0011
Информация о техническом обслуживании

Отн.:	61-37190-10 / 03-37195-01 61-34190-10 / 03-34195-01
Изделие:	MERCEDES - BENZ
Тип:	Actros
Код двигателя:	Серия OM 500 Двигатели V6 и V8

Разграничение головки блока цилиндров и прокладки головки блока цилиндров в серии OM 500

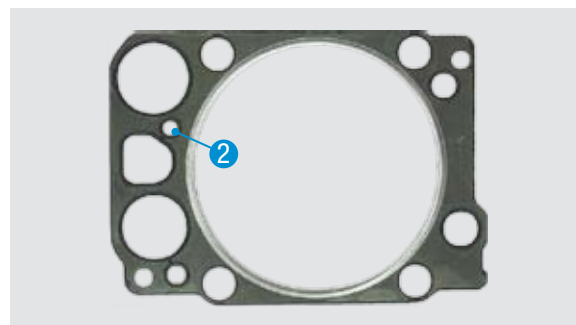
Для серии двигателей OM 500 с 2004 года или номера двигателя 357749 используются модифицированные головки блока цилиндров.

Предыдущая головка блока цилиндров на уплотнительной поверхности является плоской, а в модифицированном исполнении выфрезерован паз вокруг отверстий для воды и масла. При этом была также подогнана прокладка и увеличена уплотнительная способность.

Основными отличительными признаками прокладки головки блока цилиндров являются резиновые рабочие кромки высотой около 3 мм отверстий для воды и масла (1), отсутствие отверстия на канале для воды (2) и металлическое защитное кольцо на резиновом уплотнительном элементе (3) (канал для воды/сторона выхлопа)

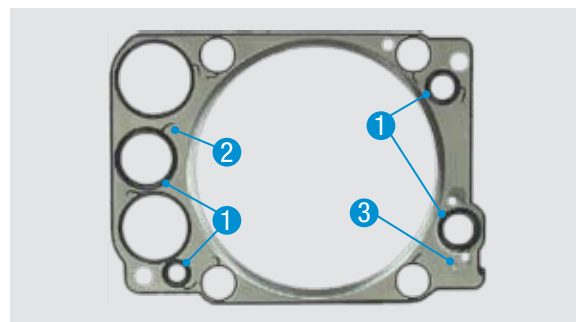
Разграничение головок блока цилиндров и прокладки головок блока цилиндров производится по номеру двигателя. Но в комплекте (головка блока цилиндров и прокладка) эти детали подходят и для двигателей более старых моделей до № двигателя 357748. Поэтому при ремонте нужно обязательно следить за тем, какие головки блоков цилиндра смонтированы. Следите за тем, чтобы прокладка и ремонтный комплект всегда подходили к головке блока цилиндров. Ошибки ведут к повреждению двигателя. При ремонте всегда следите за тем, чтобы уплотнительные площади были ровными, выемки и сдвиги деталей нужно обязательно устранять.

Плоская уплотнительная поверхность, 61-34190-10

Уплотнительная поверхность с выфрезерованными пазами 61-37190-10

Головка блока цилиндров с плоской уплотнительной поверхностью **1**
61-34190-10 (стандартная ZKD) или **03-34195-01** (ремонтный комплект)
 До № двигателя: 357748

Головка блока цилиндров с выфрезерованными пазами **2**
61-37190-10 (стандартная ZKD) или **03-37195-01** (ремонтный комплект)
 С № двигателя: 357749

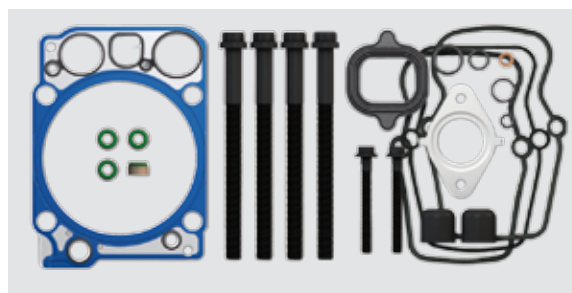
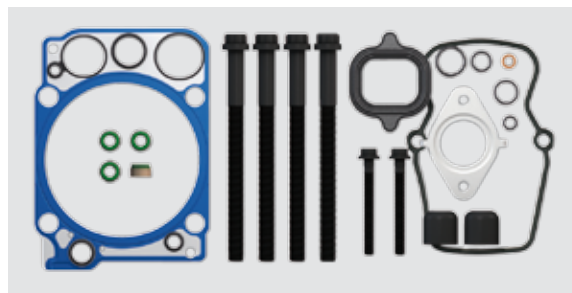
Плоская уплотнительная поверхность

Уплотнительная поверхность с выфрезерованными пазами

Уплотнительный комплект для двигателей до № 357748 или плоской уплотнительной поверхности, 03-34195-01

Уплотнительный комплект для двигателей с № 357749 или уплотнительные поверхности с выфрезерованными пазами, 03-37195-01
